FESTSTELLUNGSENTWURF

- mit Dunkelblaueträgungen -

Straßenbauverwaltung	Unterlage / Blatt-Nr.: 3 / 1-NEU b
FREIE HANSESTADT BREMEN	Übersichtslageplan
Straße: BAB 281 - BA 2/2 von Bau-km 2+913 bis Bau-km 4+860	Maßstab: 1:5000
PROJIS-Nr.: 04820045 30

Neubau der BAB 281, Bauabschnitt 2/2
zwischen Neuenlander Ring und Kattenturmer Heerstraße

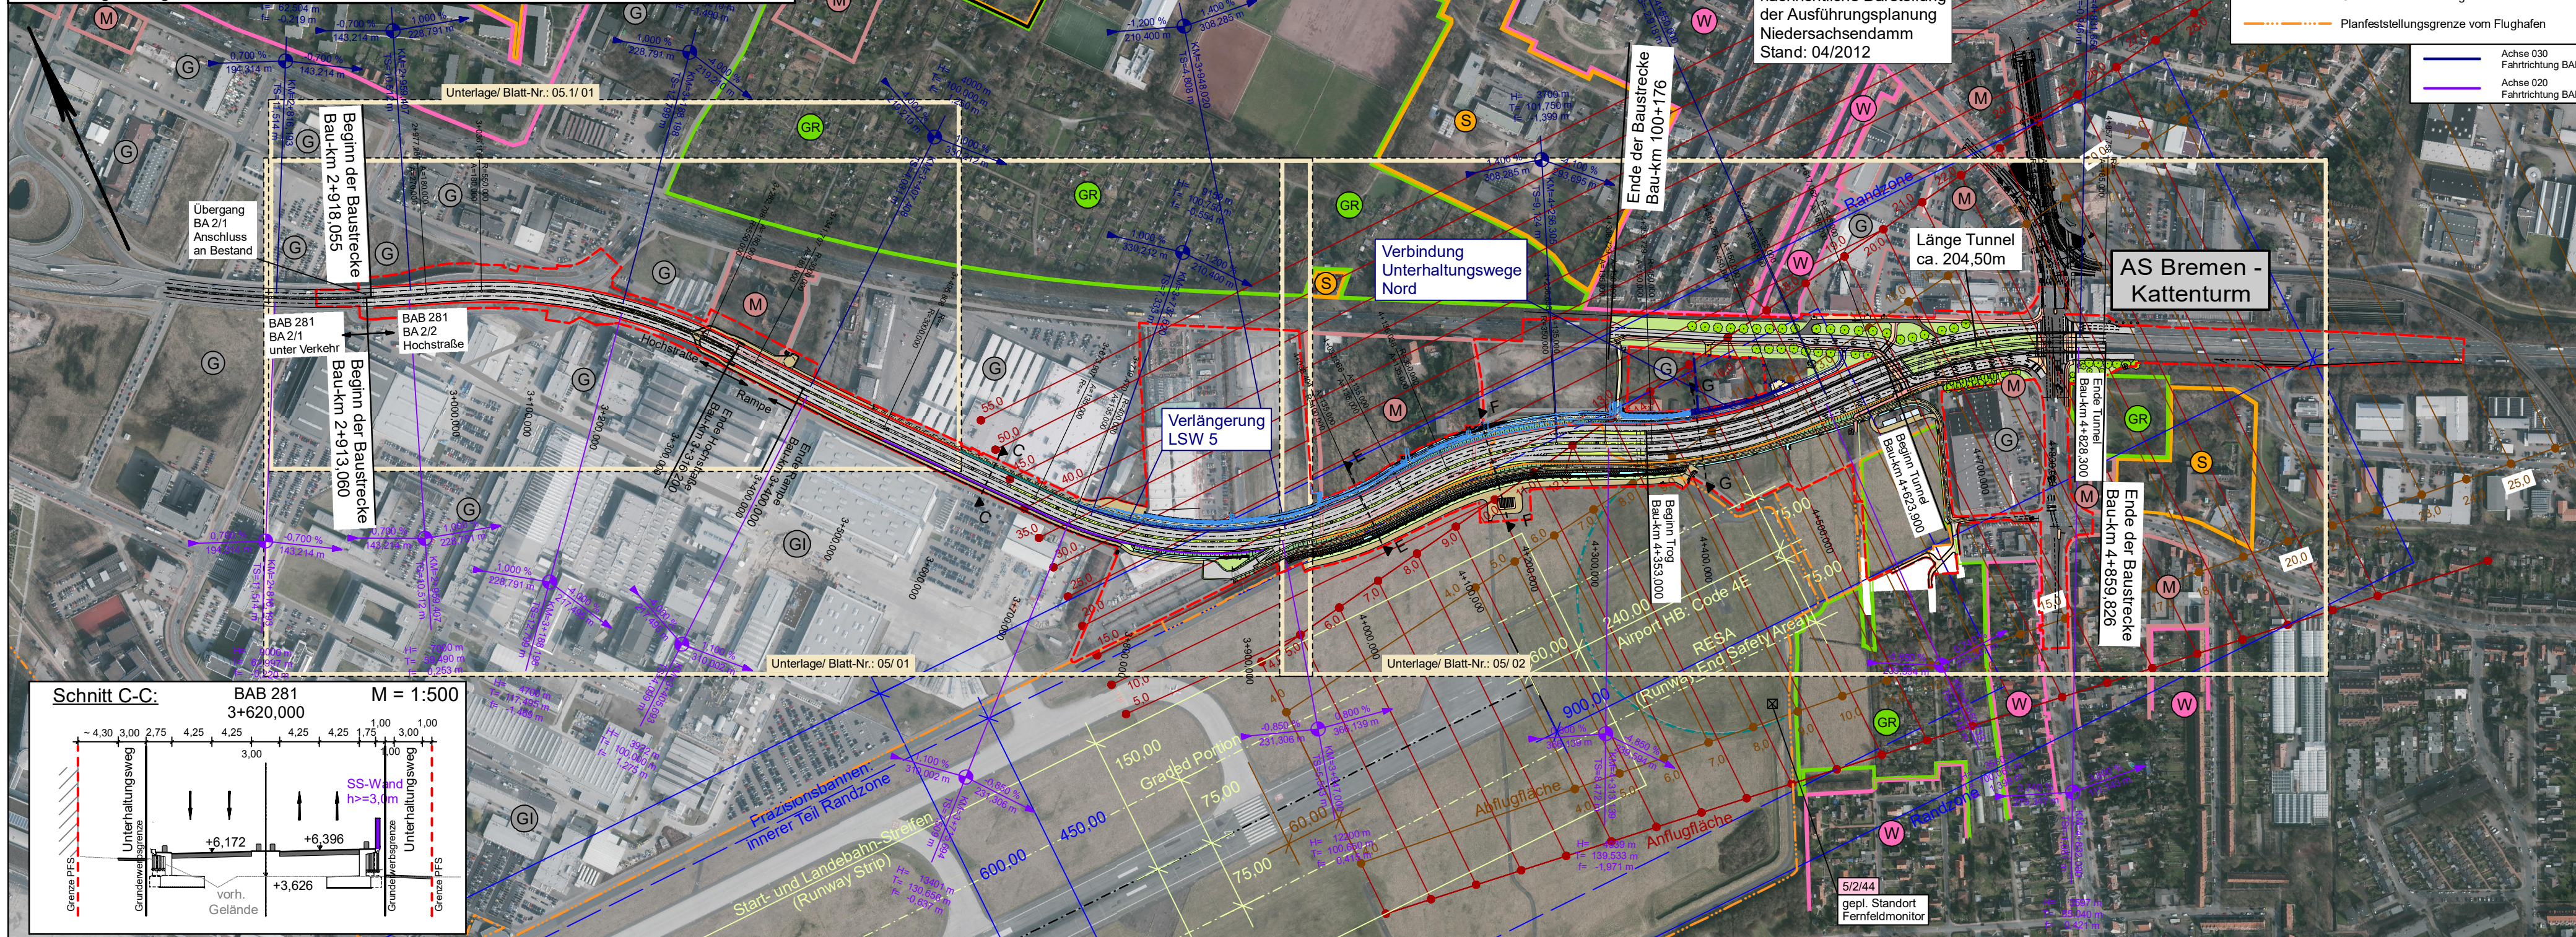
3	Verlängerung LSW 5 (neue BW-Nr. 2429-7 und 2429-8), Verb. U-Wege Nord, PFS-Grenze	30.11.2020	Gutschke
2	Lage Unterhaltungsweg Nord ab Neuenlander Str. 111 Richtung Osten bis Wegende	25.03.2019	Gutschke
1	Wandhöhe BW 2429-3, Stützwand BW 2430	25.03.2019	Gutschke
Nr.	Art der Änderung	Datum	Zeichen
